REALIZZAZIONE DELL' IMPIANTO AGROVOLTAICO "CACCIANOVA" DA
21.010,86 kWp E DELLE RELATIVE OPERE ED INFRASTRUTTURE
CONNESSE NEL TERRITORIO DEL COMUNE DI CISTERNA DI LATINA (LT)

DOCUMENTO DI RISPOSTA ALLE INTEGRAZIONI

NOTA Ministero della Transizione Ecologica - Commissione Tecnica PNRR-PNIEC n. 7775 del 18-10-2022 (m_ amte. CTVA. REGISTRO UFFICIALE. U.0007775.18-10-2022)

ATTRAVERSAMENTO FOSSO CISTERNA

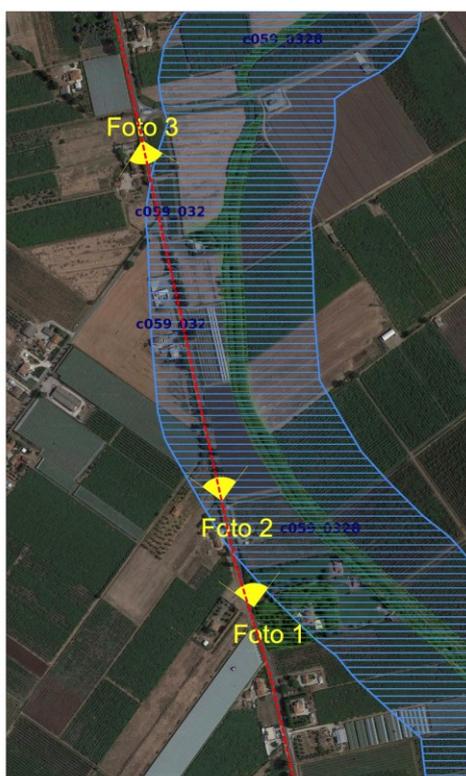
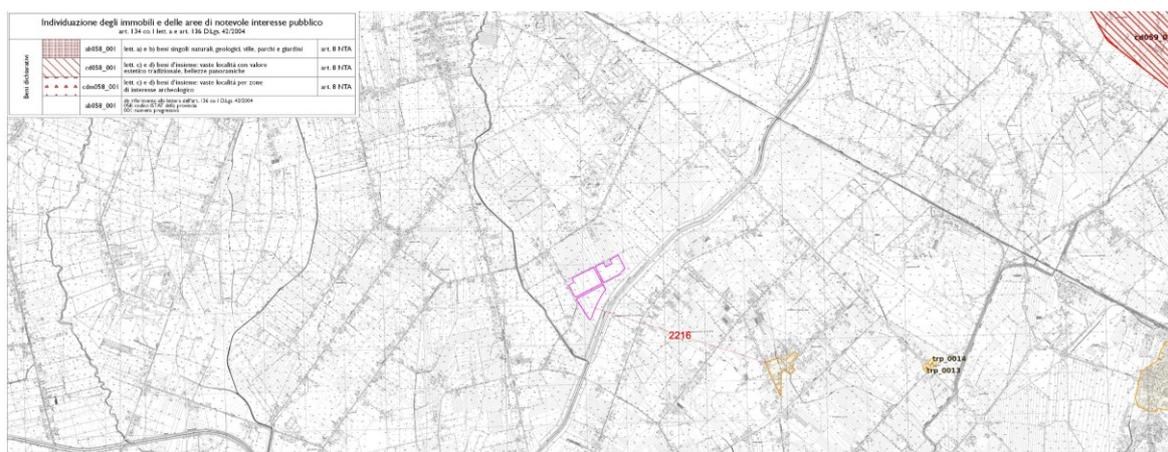
che venga fornita documentazione grafica (piante prospetti e sezioni) con stralci in scala appropriata dalla quale si possa cogliere la relazione tra i perimetri dei vincoli paesaggistici e opere di progetto (rappresentazione in scala appropriata del tratto in cui il cavidotto corre all'interno della fascia di rispetto del fosso di Cisterna e delle aree boscate ripariali, delle opere al confine con la fascia di rispetto del Canale delle Acque Alte). Inoltre, con riferimento alle distanze dai beni tutelati si chiede che venga fornita rappresentazione planimetrica nella quale si evidenzino le distanze previste indicate nel DI.50/2022 con riguardo alle "aree idonee".

Per quanto riguarda il cavidotto MT di connessione che attraversa il fosso Cisterna e fiancheggia per un tratto la fascia di rispetto dello stesso fosso si riporta di seguito un estratto cartografico e relative foto che evidenziano:

1. L'attraversamento non interesserà le aree boscate ripariali in quanto l'attraversamento in sub alveo si eseguirà con sonda teleguidata che consiste nel praticare uno scavo per il foro pilota prima del ponte e un secondo scavo al di là del ponte per la fuoriuscita della testa pilota permettendo anche di non variare l'assetto idraulico esistente.
2. Il fiancheggiamento nelle fasce di rispetto avverrà lungo la viabilità pubblica in banchina senza interessare aree boscate ripariali.

Note: Il fiancheggiamento in fascia di rispetto avverrà in banchina di strada pubblica senza interferire con nessuna essenza arborea
